# Bebauungsplan Nr. 1/91 "Gewerbegebiet" Stadt Vetschau (Spreewald), Ortsteil Raddusch 4. vereinfachte Änderung

Planzeichnung: Änderungsgeltungsbereich der 4. Änderung des Bebauungsplanes

**(Stand April 2022)**

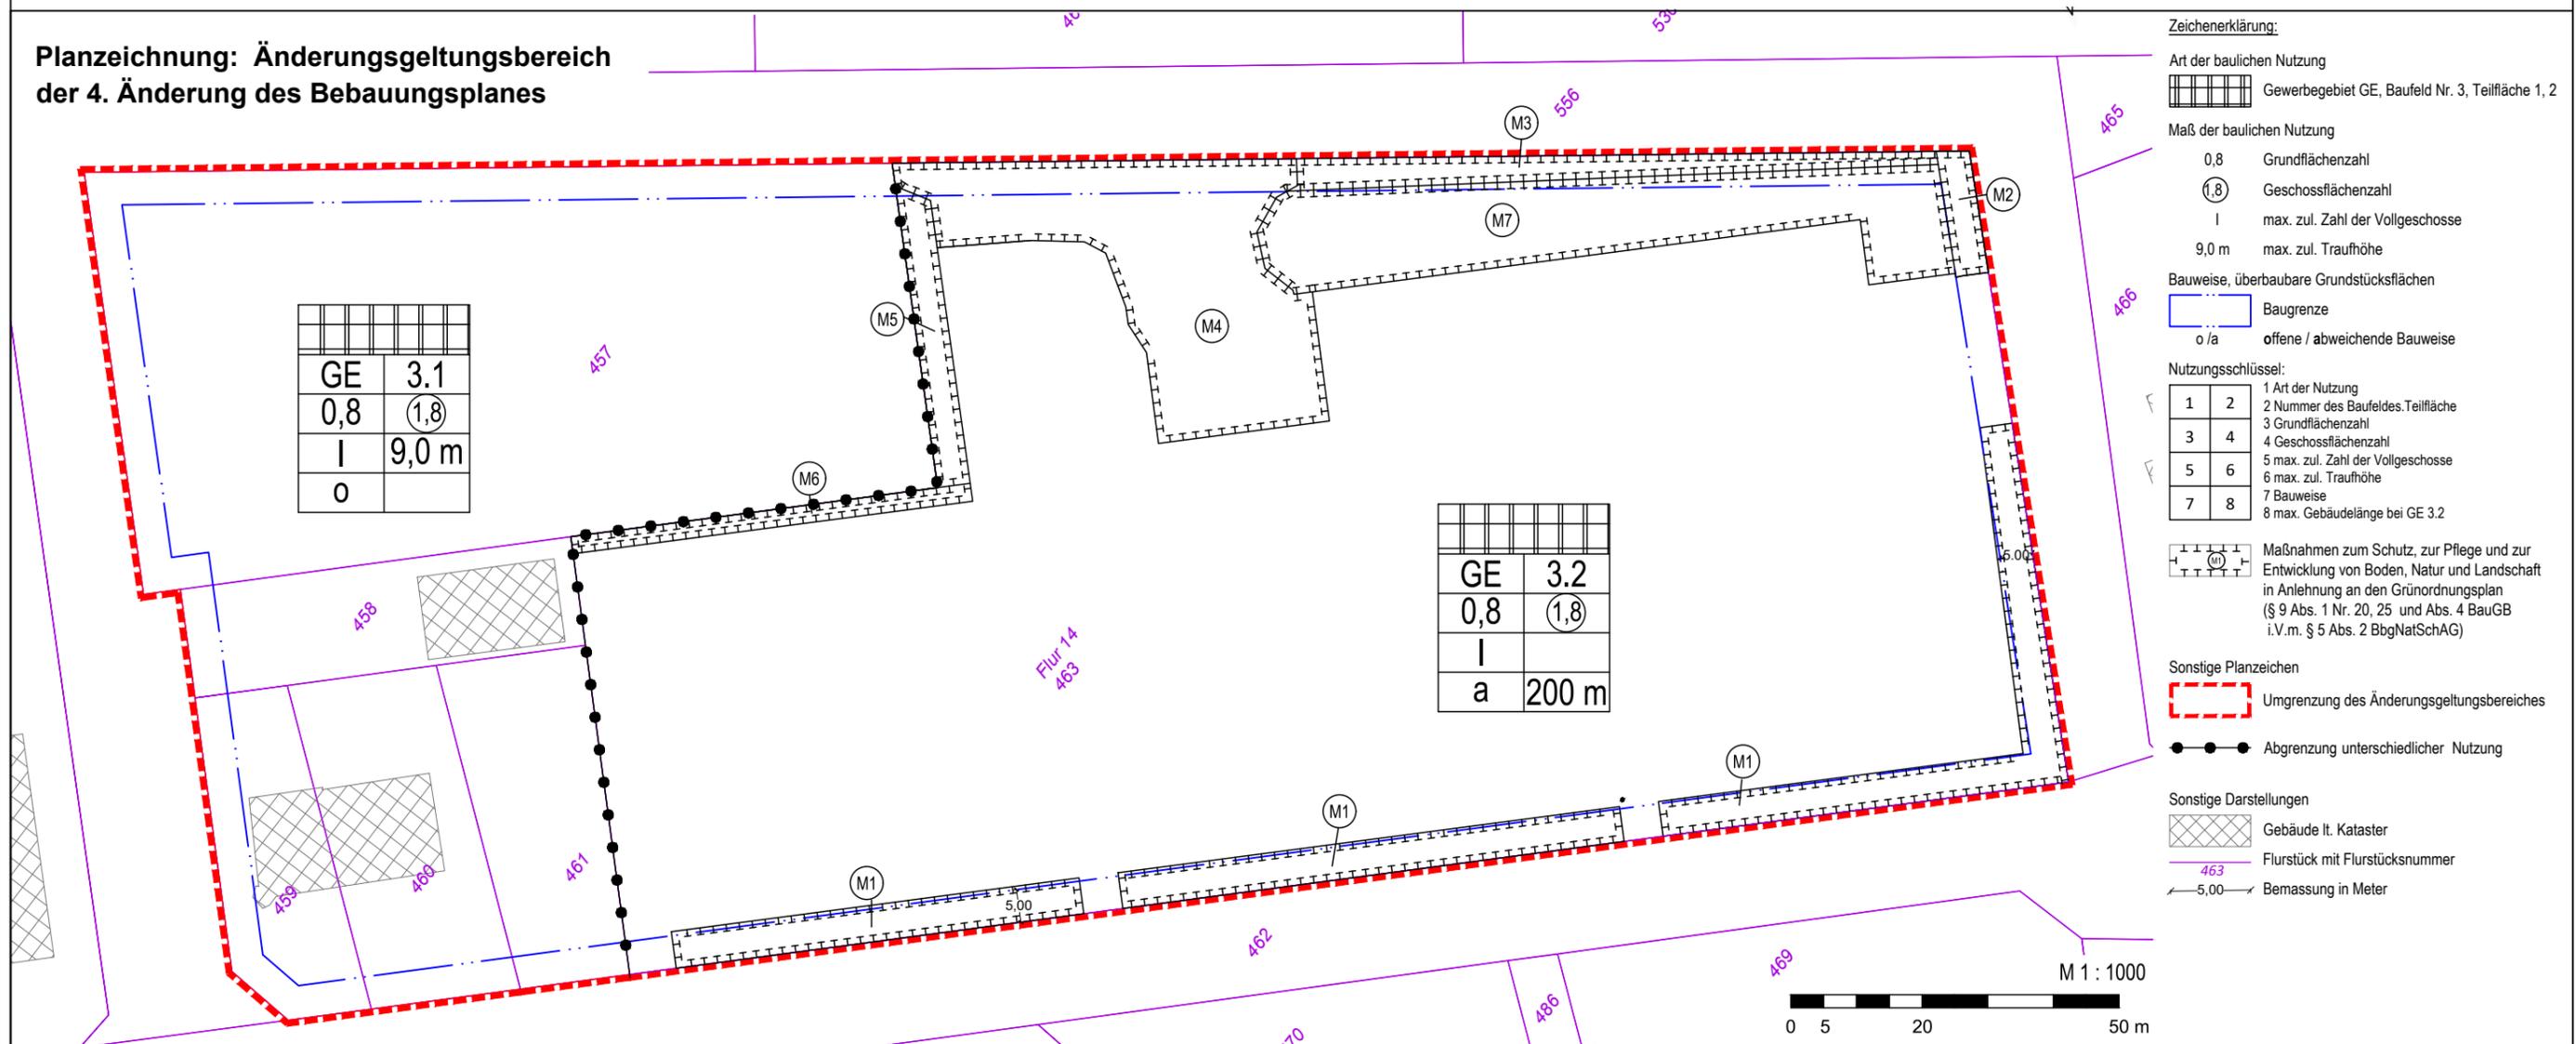
**Für das Baufeld GE3.2, Flurstück 463, geänderte Festsetzungen:**  
 Für das Baufeld GE3.2, im Urplan Baufeld 4, ab 1. Änderung Baufeld 3, wird die abweichende Bauweise festgesetzt.

Die Gebäudelänge darf 200 m nicht überschreiten.

Die max. Traufhöhe für die Gewächshäuser wird auf 5,00 m festgesetzt. Für sonstige bauliche Anlagen mit einer max. Gebäudelänge von 50 m ist eine Traufhöhe von max. 9,00 m zulässig.

Zusätzlich zur festgesetzten Maßnahmenfläche M7 sind innerhalb des Baufeldes 3.2 mindestens 615 m<sup>2</sup> Trocken-/Magerrasen anzulegen, zu entwickeln und auf Dauer zu erhalten.

Entlang der innerbetrieblichen Erschließungsstraße / Feuerwehrzuegung sind 10 Bäume in der Qualität H3xMDB mit StU 12 - 14 cm zu pflanzen (Standortfestlegung im Zuge der Baugenehmigung).
